Commune de NEUILLY-EN-THELLE

PLAN LOCAL D'URBANISME

RAPPORT D'ENQUÊTE PUBLIQUE ET RÉPONSES APPORTÉES

**REVISION DU PLAN LOCAL D'URBANISME DE LA
COMMUNE DE NEUILLY-EN-THELLE (60)**

Parcelle AD 60

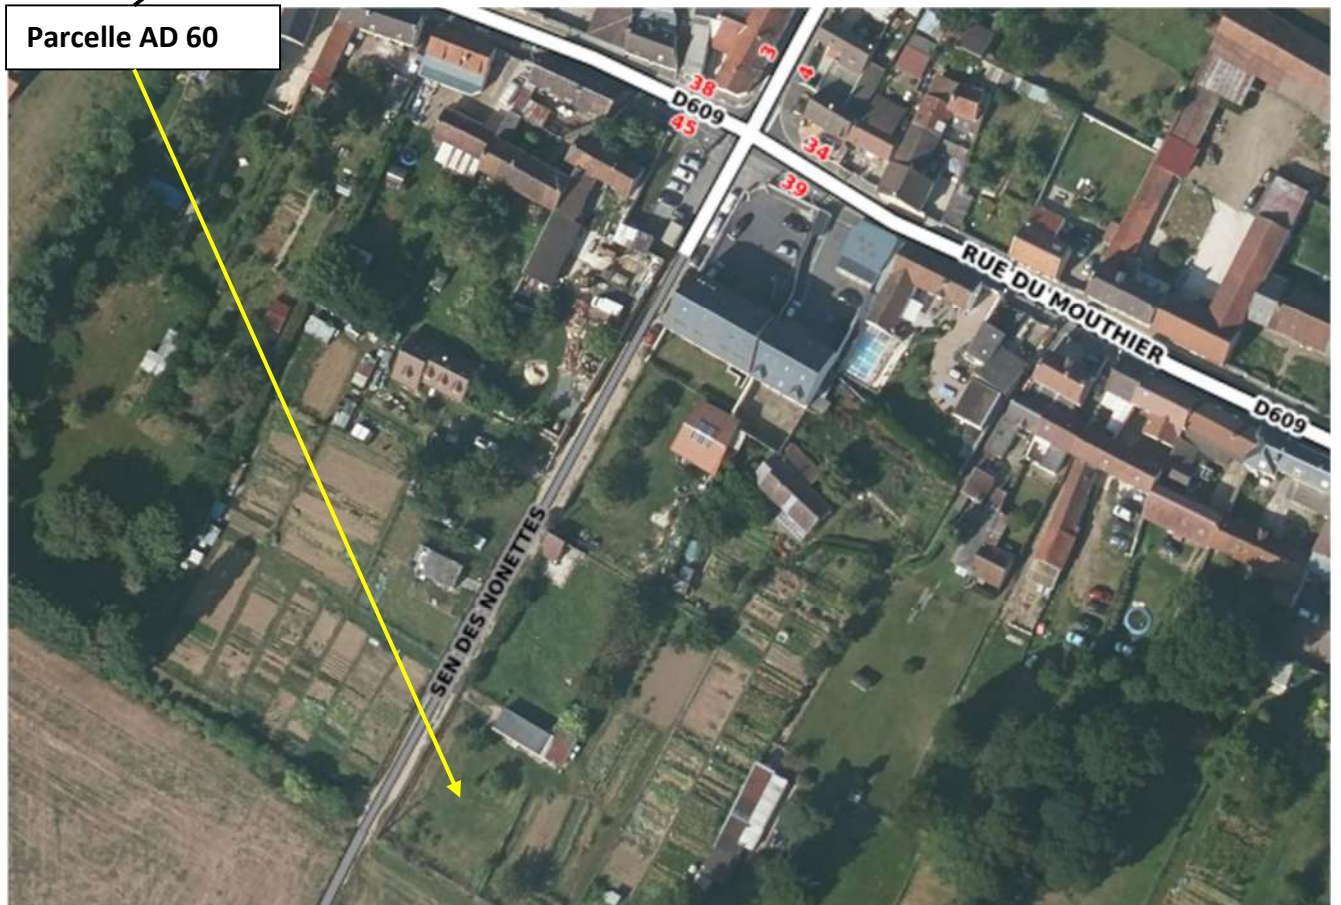
ERREUR : la parcelle n'est pas en zone constructible UA comme indiqué dans la réponse, mais en zone Nj (cf. extrait de la carte page suivante).

Cela dit, la parcelle est en zone Nj, ce qui traduit la volonté du conseil municipal de gérer au mieux le taux d'accroissement démographique de la population, en limitant les zones constructibles. Au regard de l'ambition de la révision de ce PLU, il ne paraît pas utile de modifier le zonage pour inclure cette parcelle dans la zone UA.

Cette parcelle est inscrite en zone UA au PLU révisé considérant qu'elle se trouve dans la trame du bâti ancien de la commune. Pour autant, il convient de signaler que cette parcelle n'est pas directement desservie par une voie publique. Il ne paraît pas utile de modifier le zonage.

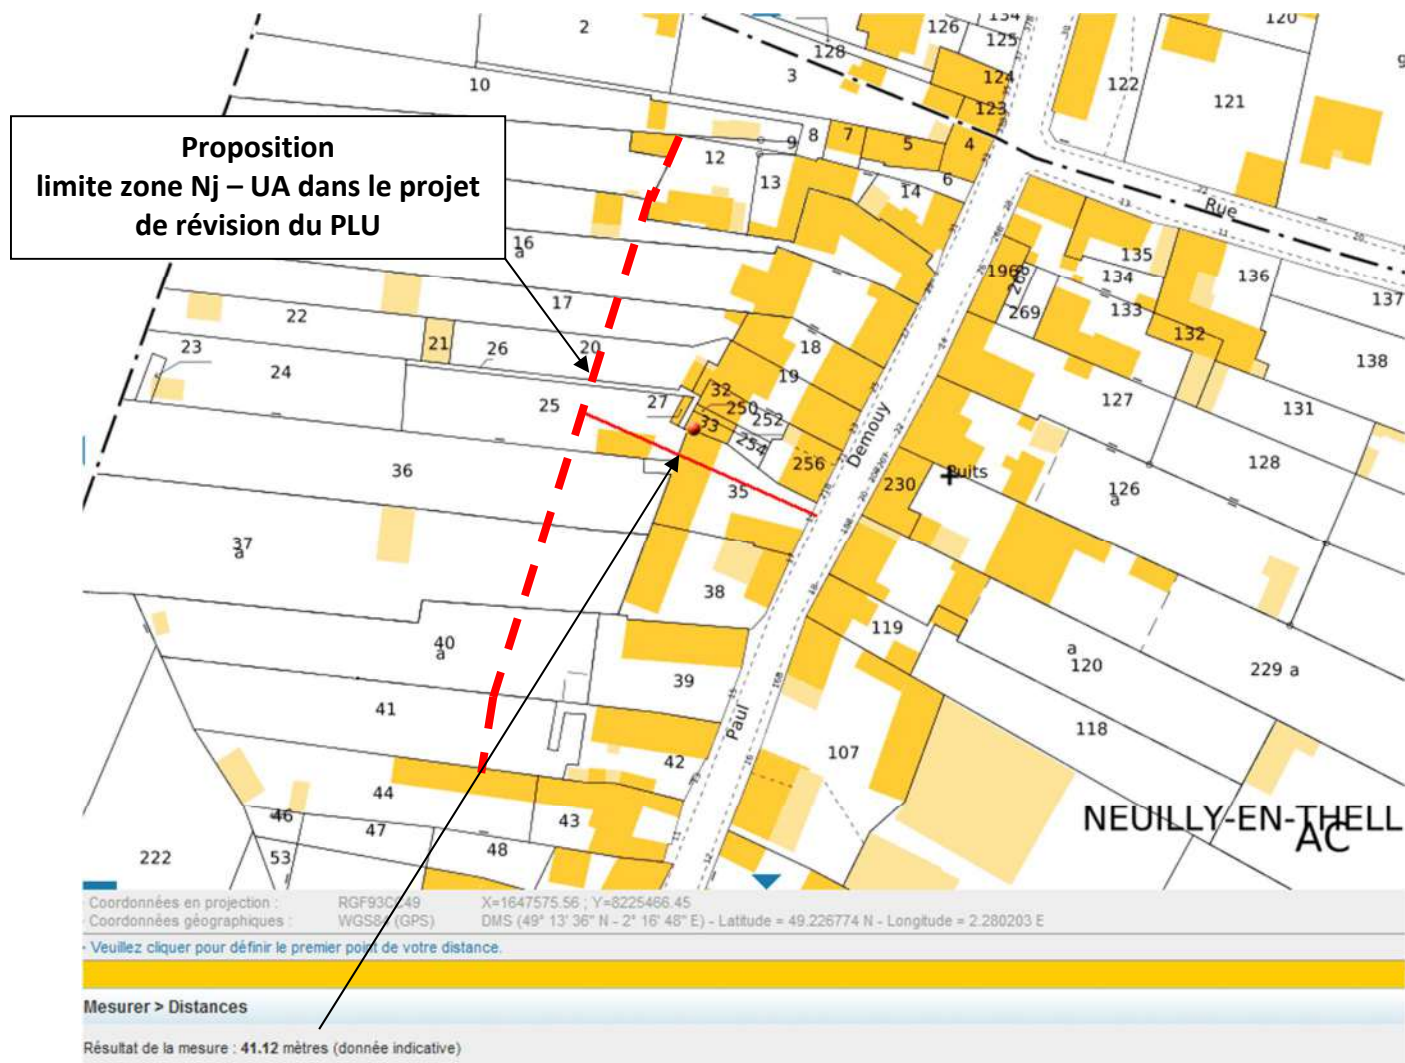
Je confirme qu'il y a une bande d'environ 40 m entre la parcelle AC25 et la rue Demouy, une mesure rapide sur le plan cadastral (cf. plan page suivante) donne une valeur d'un peu plus de 40 m, mesurée perpendiculairement à la rue Demouy.

Cela étant, je m'étonne de cette réponse indiquant la « volonté » de laisser une bande d'environ 40 m comptés depuis la rue afin de permettre aux constructions existantes (principalement des habitations) une extension vers l'arrière en cas de besoin. Cette « règle » des 40 m n'existe pas dans le règlement de la zone UA où l'on peut lire :

Cela étant, je ne vois pas de raison valable de donner une suite favorable à cette requête de modifier la limite proposée pour une diminution de la zone UA.

La limite entre la zone naturelle de jardins (Nj) et la zone urbaine a été définie à cet endroit, en tenant compte de la configuration de la trame déjà bâtie, en inscrivant en zone UA, une bande d'environ 40 mètres comptés depuis la rue afin de permettre aux constructions existantes (principalement des habitations) une extension vers l'arrière en cas de besoin, ou encore l'implantation d'une annexe isolée autre qu'un abri de jardin de 15 m² au plus (admis en zone Nj).

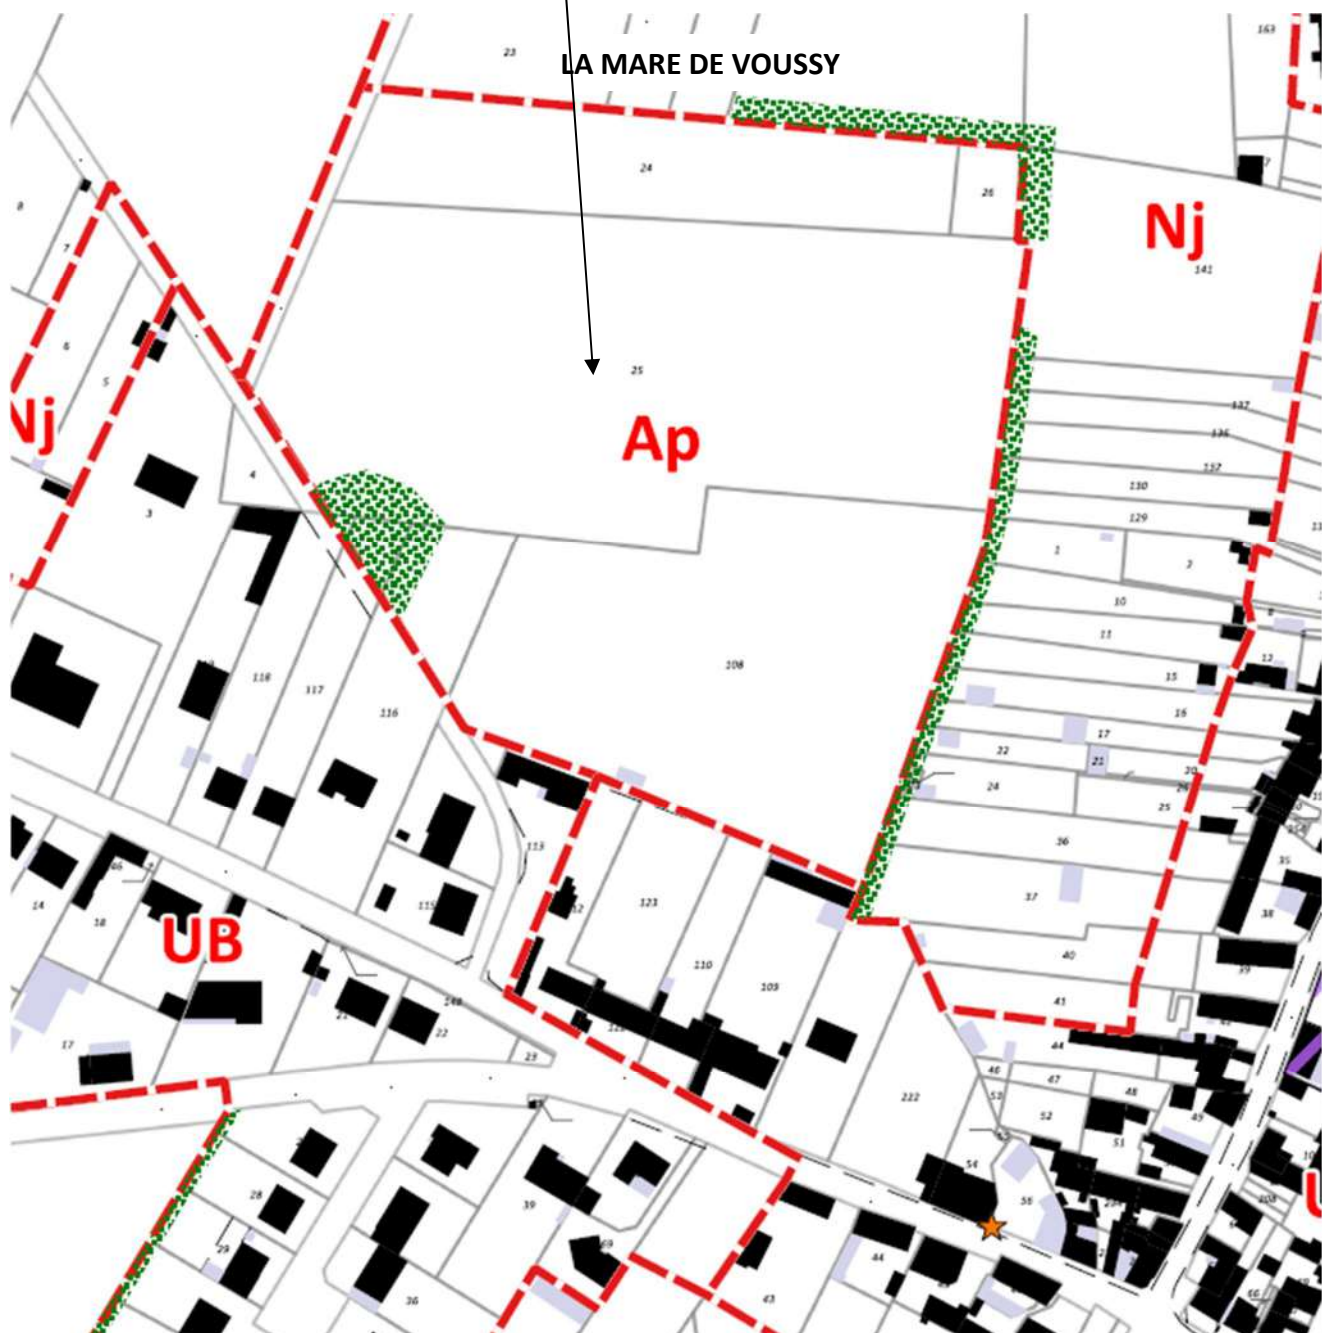
Je prends acte de la position de l'autorité organisatrice de maintenir le classement en zone agricole de la parcelle X344. Au-delà des engagements pris au regard des possibilités d'urbanisation de cette zone à l'horizon 2035, la promesse de vente existante n'est effectivement pas un motif de modification du PLU.

La parcelle X345 mentionnée par l'autorité organisatrice n'est pas concernée par la demande de l'indivision THERPONDY et de Madame Marie-Christine VERHALLE, réponse hors sujet.

Le PLU révisé écarte toute possibilité d'urbanisation à l'horizon 2035, à l'est de la RD929, au regard des orientations du projet communal retenues, elles-mêmes compatibles avec les orientations du Schéma de Cohérence Territoriale (SCOT) de la Thelloise, et suivant l'évolution de la législation nationale conduisant à réduire de manière significative la consommation d'espaces. La promesse d'achat avec la Thelloise peut exister indépendamment du PLU. Le classement en zone agricole des parcelles X344 et X345 est à conserver.

Le projet communal traduit au PLU révisé ne prévoit aucun projet particulier sur les terrains actuellement déclarés à usage agricole au lieu-dit « La Mare à Voussy ». Le classement en zone agricole est à conserver.
